東海第二発電所
津波評価について
(津波堆積物調査)
(コメント回答)

平成29年9月1日
日本原子力発電株式会社

審査会合におけるコメント内容及び回答

宮城県～茨城県で確認された津波堆積物の分布と推定年代(Sawai et al.(2012)に加筆)

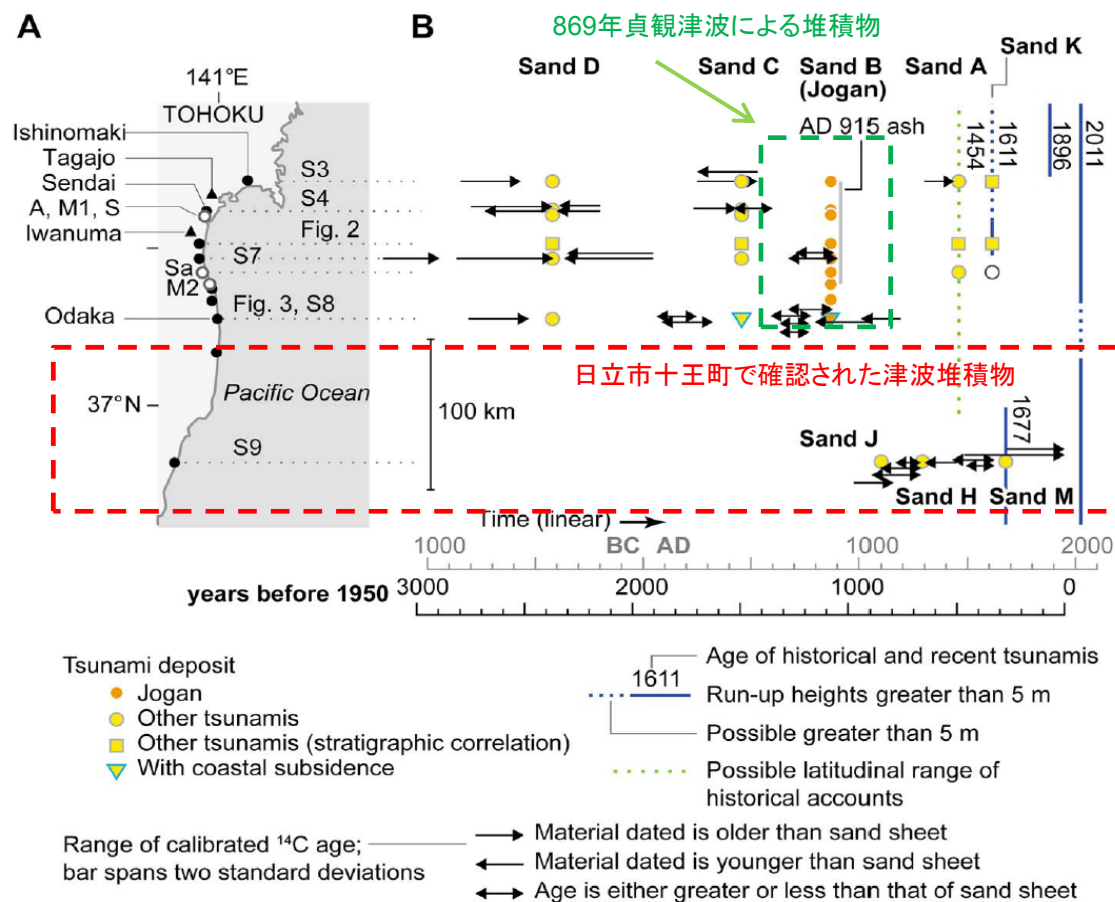
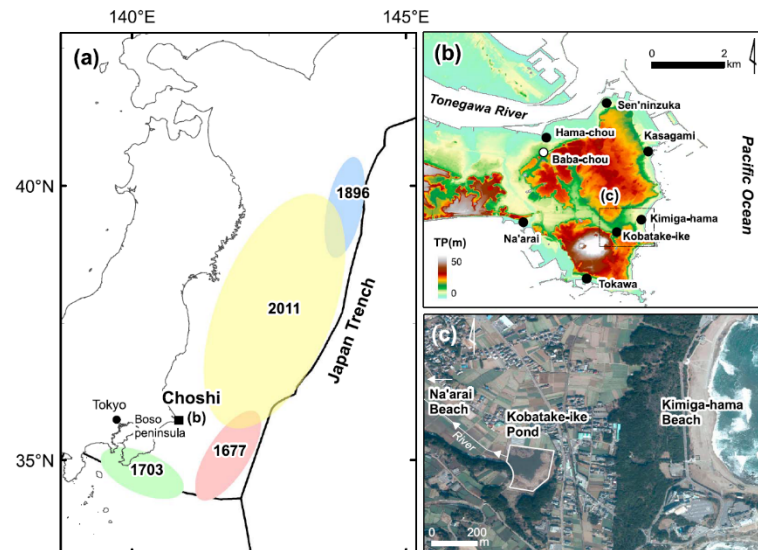
No.	コメント内容	コメント回答
1	津波堆積物に関する知見について、詳細に示すこと。 (審査会合 H29.2.3)	・ 澤井(2012), Sawai et al.(2012)及びYanagisawa et al.(2016)の文献の詳細を資料に反映するとともに、基準津波波源(茨城県沖から房総沖に想定する津波波源)の津波水位が、津波堆積物調査等から推定された津波痕跡高を上回ることを確認した。
2	2011年東北地方太平洋沖地震等も含めて津波堆積物に関するより詳細な情報を確認すること。 (審査会合 H29.4.21)	・ 津波堆積物調査のプロセスを明確にし、2011年東北地方太平洋沖地震等の津波堆積物に関する情報を確認した。

- 津波堆積物に関する文献調査を行った結果、発電所に最も近い地点として、日立市十王町(発電所から約25km地点)で津波堆積物が確認されている。(澤井(2012a), Sawai et al. (2012))
- Sawai et al. (2012)で示される津波堆積物調査結果は、茨城県日立市十王町の低地の水田地帯においてハンドコアラーやハンディージオスライサーにより取得した柱状堆積物試料の分析結果である。年代分析は泥炭から取得した有機物のC14年代測定により行っている。
- 澤井(2012a)は、この地点では2011年東北地方太平洋沖地震津波による砂やデブリ(植物片など)も検出されているが、以前の津波堆積物と分布範囲が大きく異なっており、これは地形等の人工改変による影響であろうとしている。

- Sawai et al.(2012) は、日立市十王町で確認された津波堆積物は、仙台平野や福島県南相馬市小高と共通のものではないとしている。日立市十王町では869年貞観津波より後に約1000年間で3回分の津波堆積物がみられ、そのうち最新のものは1677年延宝房総沖地震津波に対比されるとしている。
- Pilarczyk et al. (2016)は、千葉県九十九里浜において津波堆積物の特徴を有する2層の砂層を確認したとしている。このうち上位の砂層は1677年延宝房総沖地震津波に対比され、下位のイベントは979～903年前と推定している。
